Mission régionale d'autorité environnementale

**Avis de la mission régionale  
d'autorité environnementale  
Centre-Val de Loire  
sur le projet de parc éolien  
de la société « Les Eoliennes Citoyennes 1 »  
sur la commune de Tivernon (45)  
Autorisation environnementale**

n°2021-3250

*Localisation du projet (source : étude d'impact, dossier complété, page 43) – figurent également sur le plan sept éoliennes déjà installées, en parallèle de l'implantation projetée*

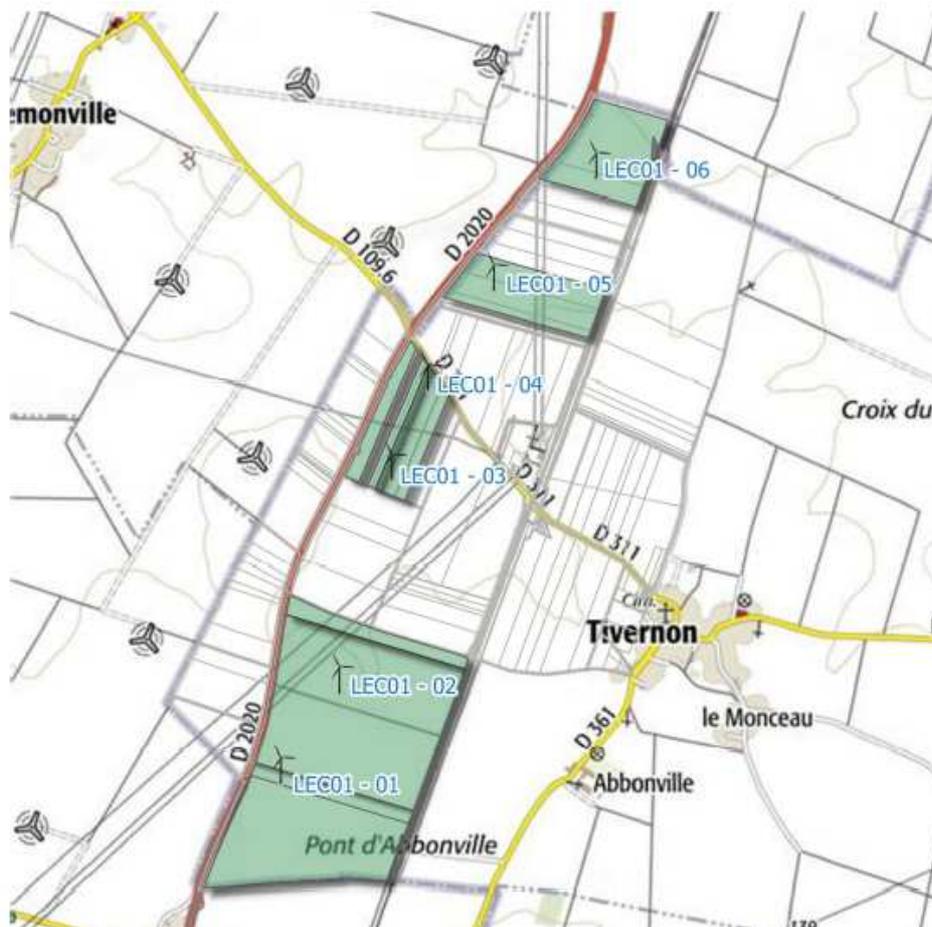
La garde au sol des éoliennes est généralement de l'ordre de 30 m. Les deux modèles d'éoliennes ont la particularité de présenter une garde au sol (distance entre le sol et le bas des pales) inférieure : 17,5 m pour quatre aérogénérateurs (LEC01-03 à LEC01-06) et 25 m pour les deux autres (LEC01-01 et LEC01-02). Ce choix technique spécifique est directement lié aux contraintes associées à la base militaire de Bricy<sup>2</sup>, et pour deux éoliennes du parc à la route départementale RD 2020 et à la ligne électrique haute tension. Cette garde au sol réduite est toutefois de nature à générer des incidences particulières sur l'avifaune et les chiroptères.

- un corps de ferme au bord de la route nationale 20 (RD 2020), qui sera à 650 m de l'éolienne la plus au sud du projet (LEC01-01) ;
- la zone pavillonnaire à l'est de Château Gaillard située à 700 m de cette même éolienne.

*Zone d'implantation potentielle – ZIP (source : étude d'impact, dossier complété, page 52)*

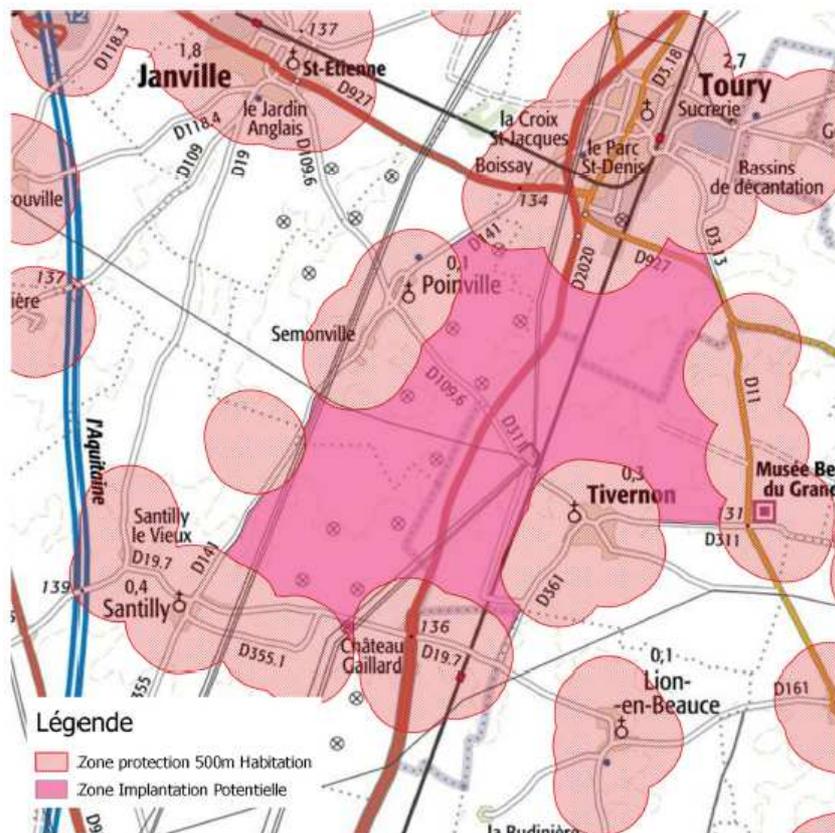
Le projet se situe aux limites de la zone d'implantation potentielle (ZIP) qui couvre les territoires communaux de Tivernon, Poinville, Toury et Santilly. Cette zone est caractérisée par un paysage ouvert qui s'infléchit au nord vers la vallée de l'Eure. L'étude d'impact décrit ce paysage à usage agricole comme un paysage anthropisé, marqué par des lignes électriques haute tension à proximité d'autres parcs éoliens, le long de la RD 2020 et de la ligne ferroviaire « Paris Austerlitz – Bordeaux-Saint-Jean », en limite du département d'Eure-et-Loir.

L'étude identifie le patrimoine culturel composé des monuments historiques, des sites patrimoniaux remarquables, des sites classés inscrits et du patrimoine archéologique et en précise les enjeux. Elle recense l'ensemble des monuments historiques inscrits ou classés dans un bassin visuel de forme elliptique dans lequel le projet peut générer un impact. Au total, 30 monuments historiques classés et/ou inscrits sont référencés dans l'aire d'étude éloignée (zone de 14,3 kilomètres autour de la zone potentielle d'implantation). La plupart de ces monuments sont situés en zone urbaine, au cœur des villes et villages. Cinq châteaux ont été recensés dans l'aire d'étude. Ces monuments présentent des enjeux potentiels liés à la présence d'axes de composition ou liés à des co-visibilités entre les bâtiments.

Pour autant, le dossier précise que les abords des monuments historiques restent protégés des vues sur le grand paysage.
